REGISTRE D'ENQUÊTE PUBLIQUE UNIQUE

**relative aux demandes présentées par les sociétés sci
Escrennes et FM FRANCE SAS en vue du projet
d'extension d'une plateforme logistique ZAC
d'Eutrope à ESCRENNES**

- Permis de construire PC n° 04513721N0004 déposé le 22 juin 2021 en mairie d'Escrennes
- Autorisation d'exploitation d'une plateforme logistique assujettie à la réglementation des installations classées pour la protection de l'environnement
- Institution de servitudes d'utilité publique « risques accidentels »

Figure 29: Indice ATMO 2021 de la commune d'Escrennes

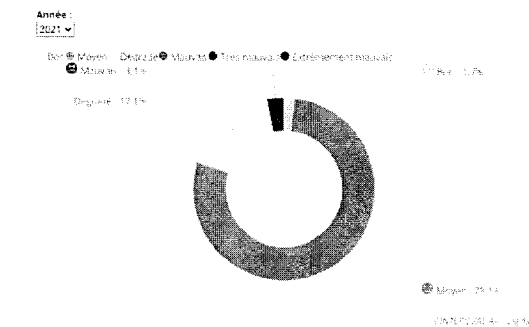
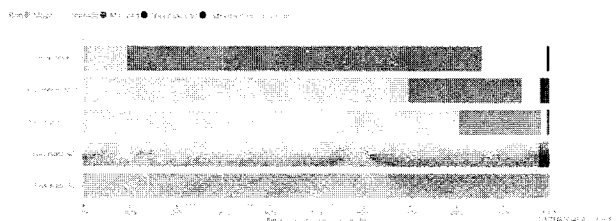
Il est dit sur le site de Lig'air que les indices sont modélisés voir capture d'écran ➡

On peut donc en conclure qu'aucune analyse sérieuse sur Escrennes n'a été faite. La préfecture, aujourd'hui n'est pas en mesure de fournir l'existant 0 au moment d'une zone industrielle vierge. Et les icpe s'accumulent. Le dossier ne repose pas sur une analyse de l'existant en 2022. Aucune

projection n'est faite sur la suite de l'extension concernant la qualité de l'air. Aucune analyse est faite sur l'**accumulation** des constructions sur la zone industrielle depuis la méthanisation dont on sait que l'entretien n'est pas sous contrôle au regard des intrants et du digestat non recouvert et dont émane du méthane.

Il me semble indispensable qu'une analyse soit faite dans le sein du village de manière à ce que les habitants sachent l'air qu'ils respirent en lien avec la zone industrielle. Au contraire de la réponse de FM. Une analyse de la qualité de l'air devient pertinente. Ne serait-ce au minimum que pour avoir des repères dans le temps.
